Memorandum

Kruising N233 Achterbergsestraatweg

Onderwerp	Toelichting variant Dieren
Datum	25-11-2024
Documentnummer	UTSP-1670940636-1053
Van	5.1.2.e & 5.1.2.e (provincie Utrecht)
Aan	5.1.2.e 5.1.2.e (gemeente Rhenen)
Bijlagen	Bijlage 1: NS03-SO-C02-51087243-MHN-LUCHTFOTO-A0+ Bijlage 2: NS03-SO-C02-51087243-MHN-BGT-A0+ Bijlage 3: NS03-SO-C02-51087243-MHN-BGT-TBV-GRONDAANKOOP-A0+

Figuur 2: Meerdere fietsoversteeken, met in rood omcirkeld een ongewenste situatie en in oranje fietsers tegen het verkeer

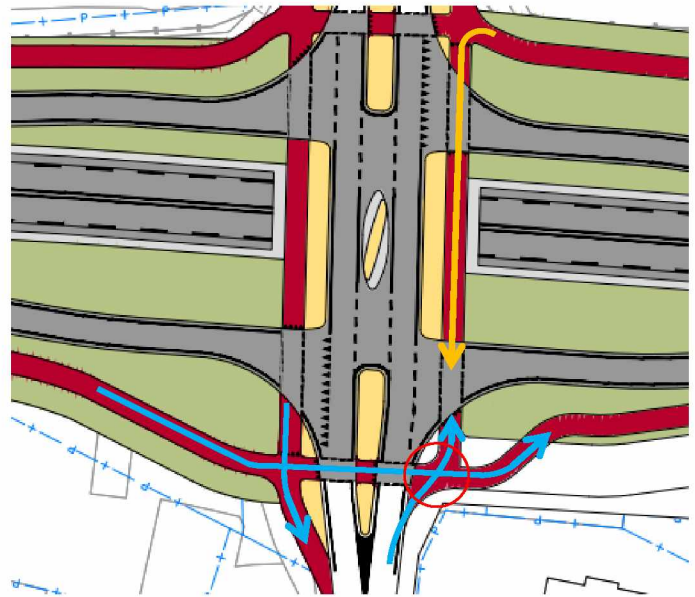
In het schetsontwerp 'variant Dieren' (zie bijlages) zijn er acht ongeregelde fietsoversteeken. Met ongeregeld wordt bedoeld dat er geen verkeerslichten zijn, maar wel verkeersborden of voorrangregels. In de huidige situatie zijn er twee ongeregelde fietsoversteeken (bij de Achterbergsestraatweg-west en Bergweg-oost) en een geregeld kruispunt met meerdere oversteeken op de N233. Voor de fietsverkeersveiligheid zijn meer ongeregelde oversteeken geen verbetering maar eerder een achteruitgang.

De fietsoversteeken ter hoogte van de op- en afritten zijn een hoog risico. Hier slaan automobilisten af over de fietsoversteek, waardoor fietsers heel moeilijk te zien zijn.

Fietsers kiezen normaliter voor de veiligste en kortste routes. Hierdoor zullen fietsers bij de 'variant Dieren' eerder tegen het verkeer in gaan fietsen, wat onoverzichtelijke situaties voor automobilisten kan veroorzaken.

Vanwege de fietsveiligheid is het wenselijk om de fietsoversteeken zo ver mogelijk bij de kruising vandaan te plaatsen, zodat het autoverkeer beter zicht heeft op naderend fietsverkeer. Aan de oostzijde is deze ruimte er niet vanwege de spoorbaan. Bovendien, fietsers die bij de oversteeken opgesteld staan kunnen geblokkeerd worden door fietsers die staan te wachten bij de haakse oversteeken.

Fietsers die vanuit Veenendaal naar Kesteren fietsen, parallel aan de N233. Hebben een fietspad aan de westzijde van de kruising. De oversteek zoals opgenomen in de schets ligt in het verlengde van de Achterbergsestraatweg-west. Deze oversteek is erg onoverzichtelijk en wordt een onveilig punt, zeker in combinatie met de brandweerwagens (Figuur 2).

Figuur 3: Potentieel ongewenst rijgedrag Achterbergsestraatweg-west – Bergweg-west

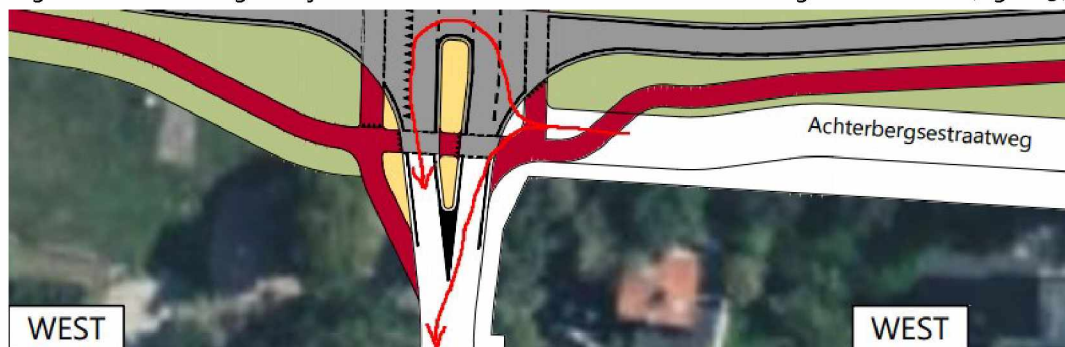
Vanwege de benodigde rijcurves voor vrachtwagens met oplegger, bussen en brandweerwagens, is voorliggend ruimtebeslag noodzakelijk. Door het ruimtebeslag en de (fiets)verkeersveiligheid zijn er aan weerszijden van de kruising fietsoversteeken met middeneilanden benodigd, om zo fietsers een veilige, gefaseerde oversteek te bieden. Bij het schetsontwerp 'variant Dieren' kan het verkeer vanaf de Achterbergsestraatweg-west niet ontsluiten op de Bergweg-west, door de locatie van het middeneiland. Hierdoor bestaat de kans dat voertuigen tegen het verkeer in gaan rijden en/of dat er om het middeneiland heen gedraaid wordt (Figuur 3).

Figuur 4: Potentieel ongewenst rijgedrag N233/Bergweg-west – Achterbergsestraatweg-west

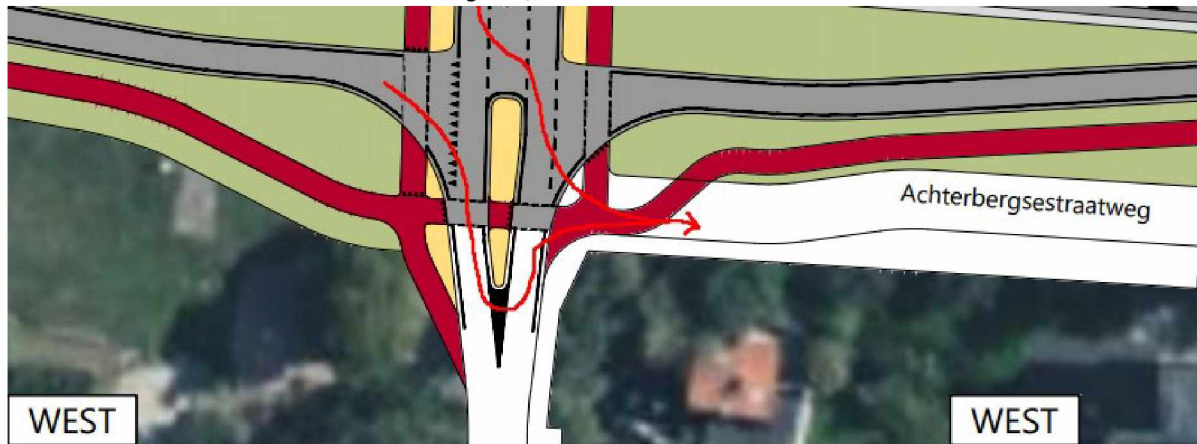
Ook is het niet mogelijk voor verkeer om vanuit Achterberg en de N233 de Achterbergsestraatweg-west te bereiken, vanwege deze middeneiland. Hierdoor bestaat wederom de kans op spookrijden en/of ongewenste manoeuvres rondom het middeneiland (Figuur 4).

Figuur 5: Brandweer rijcurve Achterbergsestraatweg-west – N233

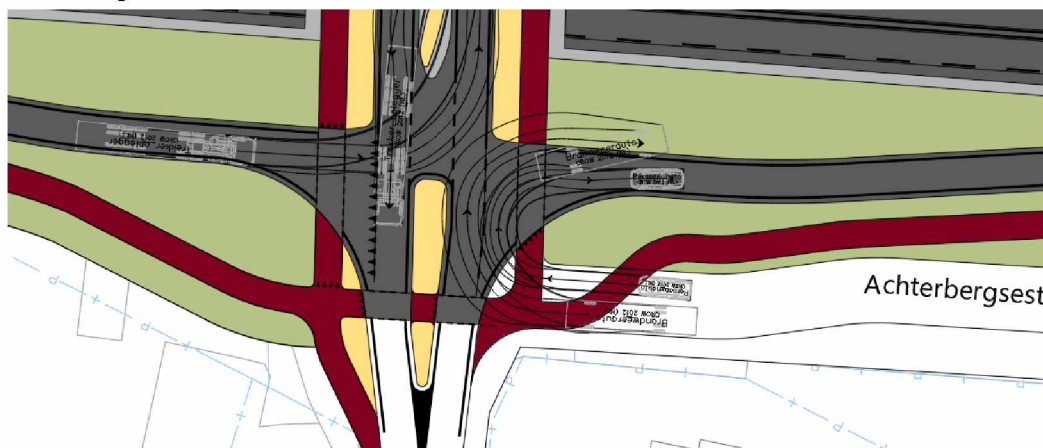
Voor de brandweer geldt dat de Achterbergsestraatweg-west niet te ontsluiten is zonder deze om te leggen vanwege de rijcurves en middeneiland (Figuur 5). Dit probleem kan eventueel opgelost worden door gebruik te maken van het perceel Bergweg 72. Hiervoor komt de woning te dicht bij de kruising en de Achterbergsestraatweg-west te liggen, waardoor sloop onvermijdelijk zal zijn. Als laatste is de uitrukroute van de brandweer naar de Bergweg-west niet optimaal en moet er tegen het verkeer ingereken worden.
